桃園市政府 函

主旨：檢送本府110年1月25日召開「110年度第1次法規執行疑義（建築技術諮詢小組）暨審查基準檢討會議」之會議記錄一案，請查照。

會議名稱：110 年第 1 次建築法規執行疑義(建築技術諮詢小組)暨審查基準檢討會議

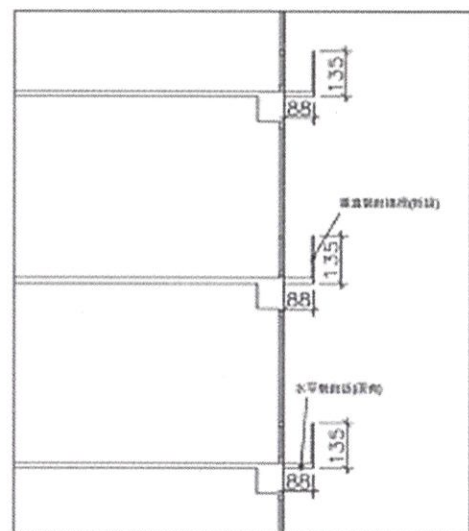
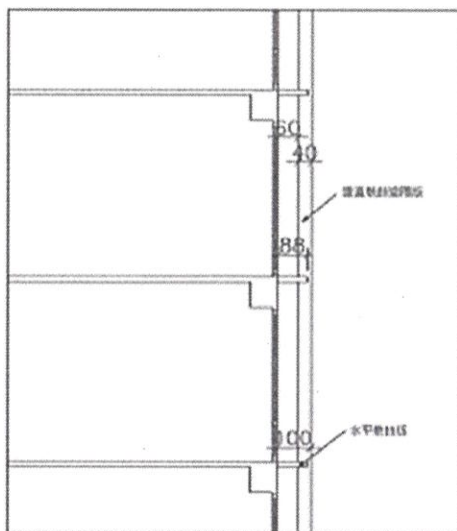
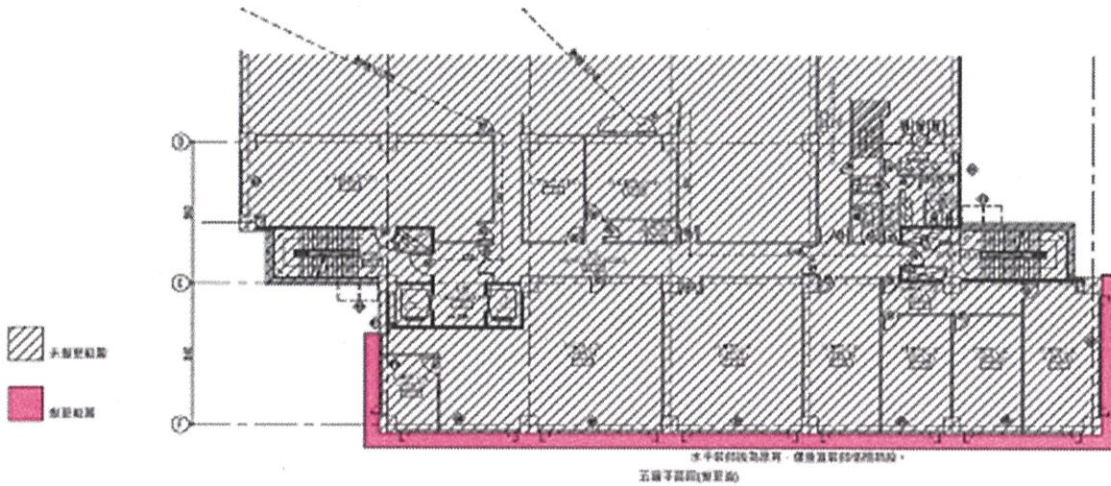
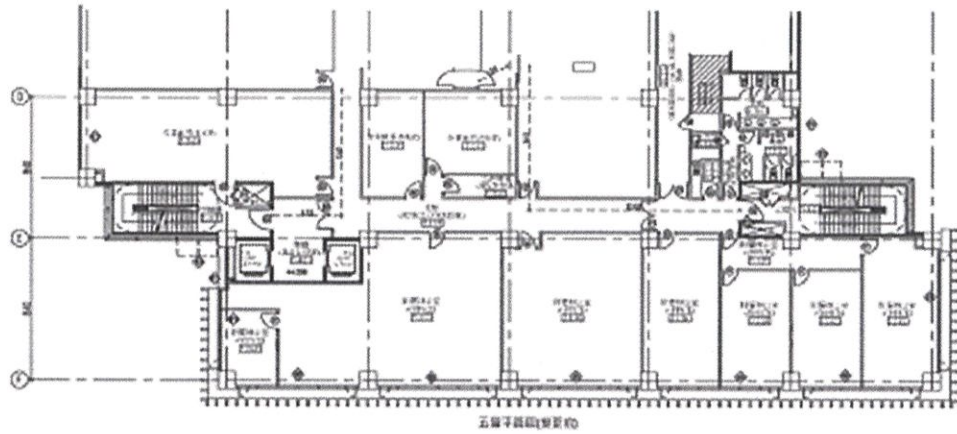
有關 [變更桃園航空貨運園區(大園南港地區)特定區計畫] 之土地使用及都市設計管制要點之退縮規定，除了前面規定屋無遮簷人行步道之外，剩餘部分之退縮是否可設置陽台投影，提請討論。(提案人：呂家瑋建築師)

在 105 年 1 月 30 日該都市計畫第一次通盤檢討時有大幅修正內文，包含刪除牆面指定線之規定，故針對第 8 條新修訂條文有關土管退縮問題，依臨接計畫道路寬度不同有不同之退縮規定，退縮範圍內，例如 20 米路應退縮 6 米建築，自道路境界線留設 3 米人行步道，其餘植栽綠化。另該條第一項第三款(三)依本要點留設之無遮簷人行步道，應配合鄰接道路人行道之鋪面形式色彩材質……供行動不便者使用。(簡述)後面退縮非人行步道之空間是否可以有陽台投影之設置？(住一 非都審案件) 相關條文詳後附件。

建議本區土管規定退縮建築得計入法定空地部分，之非人行步道部分比照先前土管決議，未特別標示不得設置者，陽台投影可突出於非人行步道。

屬上開都市計畫土地使用與都市設計管制要點第八條規定之「沿道路退縮建築留設帶狀式開放空間」，如無須經都市設計審議委員會審議之案件於非屬應留設人行步道範圍之退縮建築範圍內，陽台之設置得依技規設計施工編第一條第四十一款辦理。

本案緩議，待下次邀集都市行政科及都市計畫科共同討論。
